PHILIPS SERVICE MAANDBLAD

AG 1000	AANVULLING ONDERDELENLIJST	SM 53.3—5
---------	----------------------------	-----------

2508—E02	AANVULLING ONDERDELENLIJST	SM 53.3—6
----------	----------------------------	-----------

BX 210 U

fig. 1

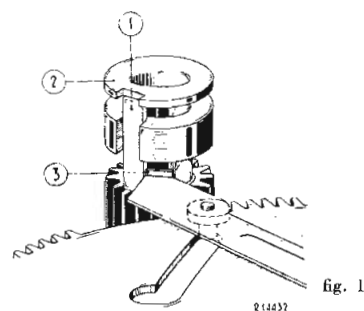
In de loop van de productie zijn verschillende wijzigingen aangebracht in het mechanisme voor de koppeling van de commandoschijf met de hoofdas. Hierdoor zijn enkele in de service-documentatie genoemde onderdelen vervallen en vervangen door andere.

Deze meenemer (pos. 127, fig. 8 in de service-documentatie) is vervangen door een andere, waarvan de neus pos. 3 in fig. 4a van de service-documentatie een andere vorm heeft gekregen, terwijl bovendien de fiberschijf is vervallen. Ook in dit geval blijft de oorspronkelijke uitvoering van het onderdeel (met de fiberschijf) leverbaar ten dienste van de apparaten die hiermede zijn uitgerust.

Door deze wijziging is de instelling van de arreterstand van de commandoschijf eenvoudiger geworden (zie ook onder punt 3—IX in de service-documentatie).

1. De bevestigingsschroeven van de arreterbeugel (pos. 135 in fig. 9 van de service-documentatie) worden één slag teruggedraaid. De neus van de meenemer (pos. 3 in de hierbijgaande figuur 1) moet vervolgens zover mogelijk naar de hoofdas worden geschoven (pos. 2 in fig. 1). Nu verschuift men de arreterbeugel zodanig dat de neus van de meenemer precies de nok (pos. 1 in fig. 1) in het midden raakt. De bevestigings-

schroeven van de arreterbeugel kunnen dan weer worden aangedraaid, waarna moet worden gecontroleerd of de nok op de commandoschijf soepel in de bladveer van de arreterbeugel glijdt en de arretering voldoende is.

fig. 1

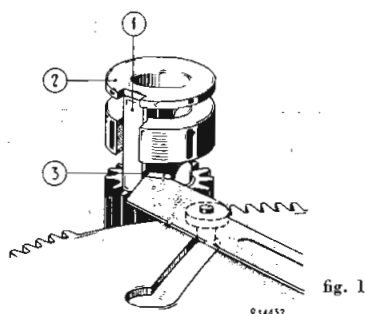
De oorspronkelijke meenemer op de commandoschijf kan bij de nieuwe commandoschijf worden gebruikt; deze blijft trouwens leverbaar. Ook kan de in fig. 2 getekende meenemer met codenummer 49 928 76.1 worden toegepast. De neus hiervan heeft een andere vorm en de fiberschijf is daarbij vervallen. In dit geval geschiedt de instelling van de arreterstand van de commandoschijf als volgt:

De bevestigingsschroeven van de arreterbeugel worden een slag los gedraaid. De neus van de meenemer (pos. 3 in bijgaande fig. 1) moet nu zover mogelijk naar de hoofdas (pos. 2 in bijgaande fig. 1) worden gedrukt. Vervolgens wordt de arreterbeugel zodanig verschoven dat de neus van de meenemer precies het midden van de nok (pos. 1 in figuur 1) raakt. De bevestigingsschroeven van de arreterbeugel worden dan weer vastgezet

en tot slot wordt gecontroleerd of de nok op de commandoschijf soepel in de bladveer van de arreterbeugel glijdt en de arretering toch voldoende is.

fig. 2

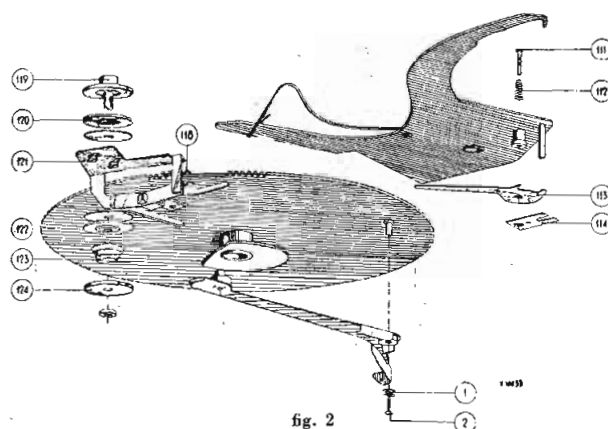
Voortaan wordt hiervoor geleverd een gewijzigde uitvoering onder codenummer 49 928 75.0. Deze wijkt af wat betreft de bevestiging van de meenemer. Daarom moeten dan worden gebruikt de ring, pos. 1 in bijgaande figuur 2, die een speciale vorm heeft en de schroef pos. 2 in deze figuur.

fig. 2

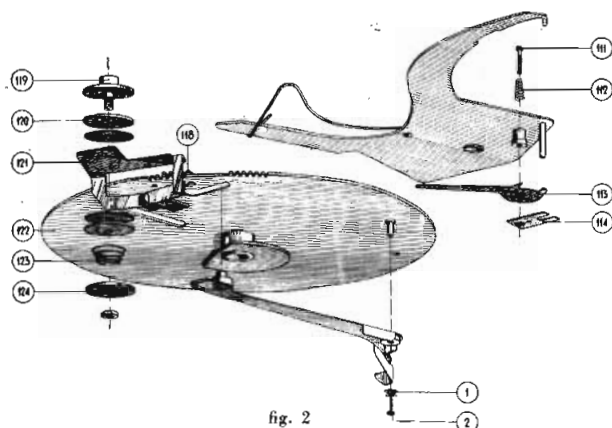
Het asje waar de meenemer om draait, is vervangen door een asje met draadgat. Hierdoor is de klemring (pos. 125 in fig. 9 van de service-documentatie) vervallen en vervangen door de schroef (pos. 2 in de hierbij opgenomen fig. 2).

De ring (pos. 126 in fig. 9 van de service-documentatie) is vervangen door de ring (pos. 1 in fig. 2). De klemring (pos. 125, fig. 9 van de service-documentatie) blijft leverbaar voor de ongewijzigde apparaten.

ook de commandoschijf een ander codenummer gekregen. Voortaan zal uitsluitend deze uitvoering worden geleverd, waarbij de ring (pos. 1 in fig. 2) en de schroef (pos. 2 in fig. 2) worden gebruikt voor bevestiging van de meenemer.

fig. 1 →

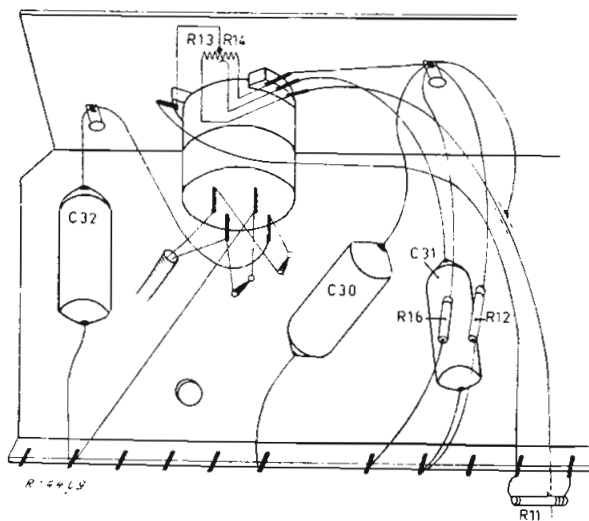
Gedurende de fabricage zijn voor R13—R14 twee potentiometers gebruikt in verschillende uitvoeringen nl.:

- een grote potentiometer, zoals aangegeven in de service-documentatie met codenummer 40 550 34.0.
- een kleine potentiometer met vaste as en geschikt voor ééngatsmontage.

Indien de onder b. genoemde potentiometer eventueel moet worden uitgewisseld, dient te worden gebruikt een kleine potentiometer met losse as. De as wordt vastgezet met een stelschroefje van 3×4 mm.

Tevens moet de bedrading van de apparaten, waarin deze kleine potentiometer voorkomt, worden gewijzigd volgens fig. 1.
